Belangrijkste wijzigingen NEN-EN 1004 en A-Blad rolsteigers

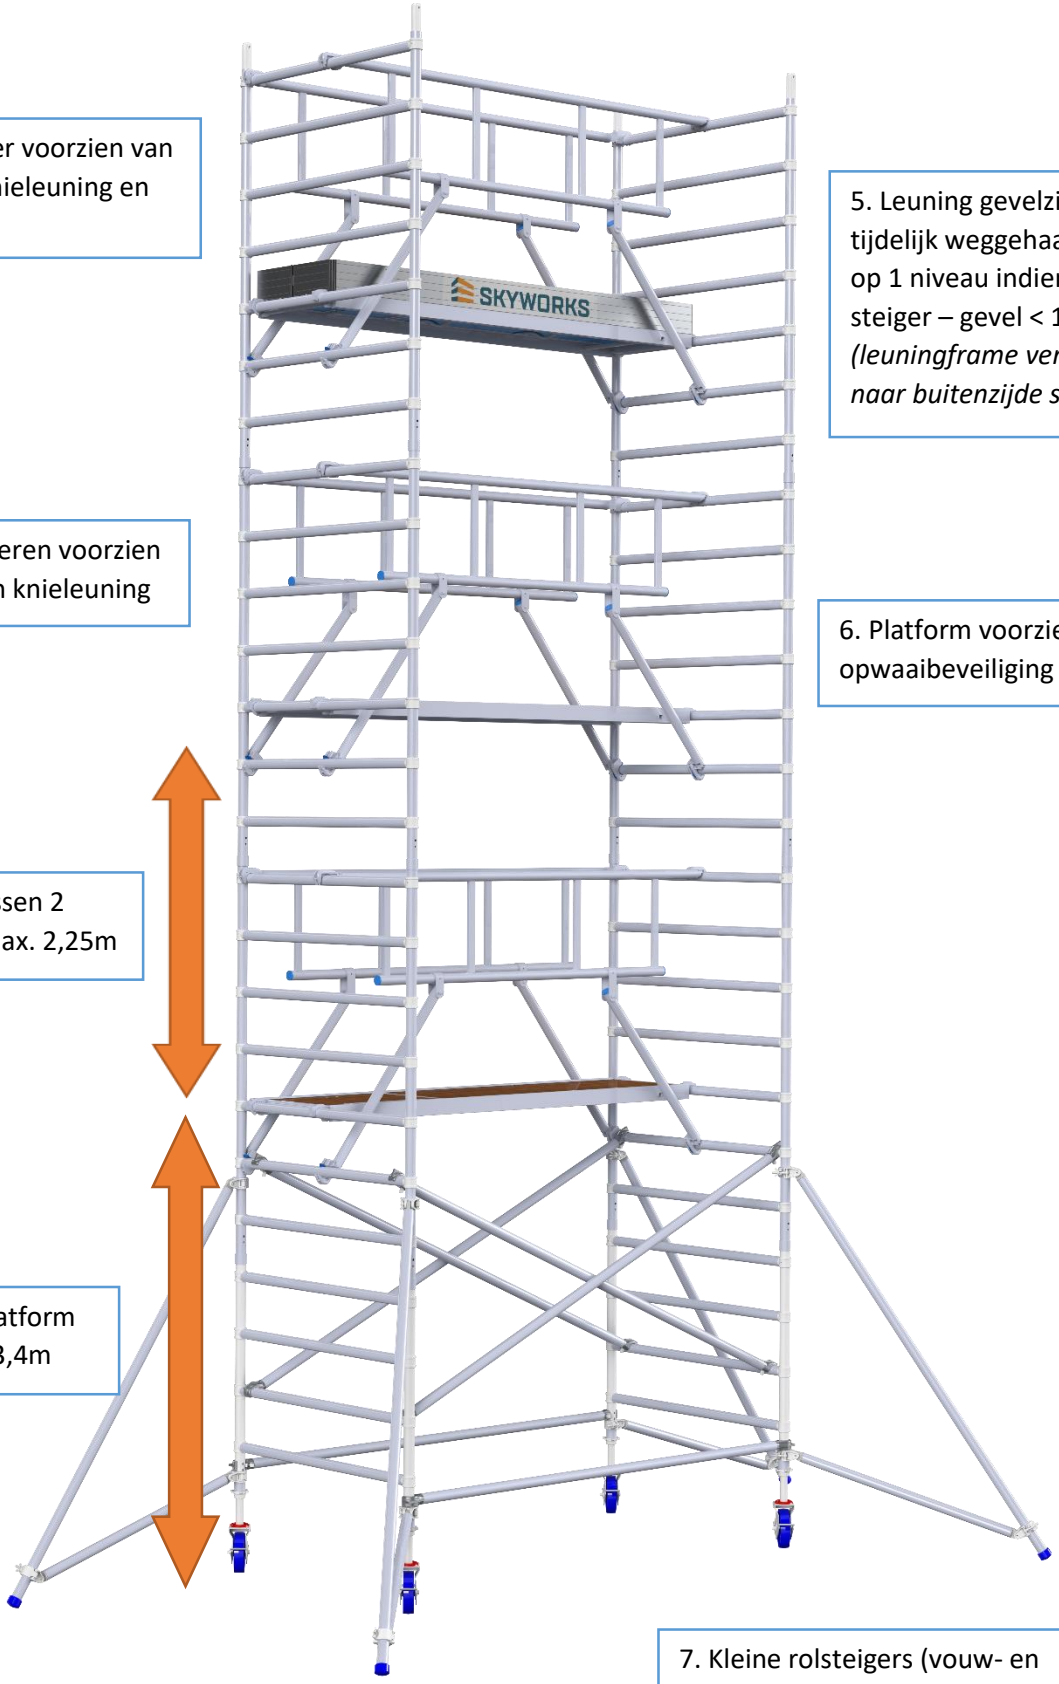
4. Werkvloer voorzien van heup- en knieleuning en kantplank

5. Leuning gevelzijde mag tijdelijk weggehaald worden op 1 niveau indien afstand steiger – gevel < 15cm *(leuningframe verplaatsen naar buitenzijde steiger)*

3. Tussenvloeren voorzien van heup- en knieleuning

6. Platform voorzien van opwaaibeveiliging aan 2 zijden

2. Afstand tussen 2 platformen max. 2,25m

1. Afstand 1e platform en grond max. 3,4m

7. Kleine rolsteigers (vouw- en kamersteigers) vallen nu ook onder de scoop van de vernieuwde norm.
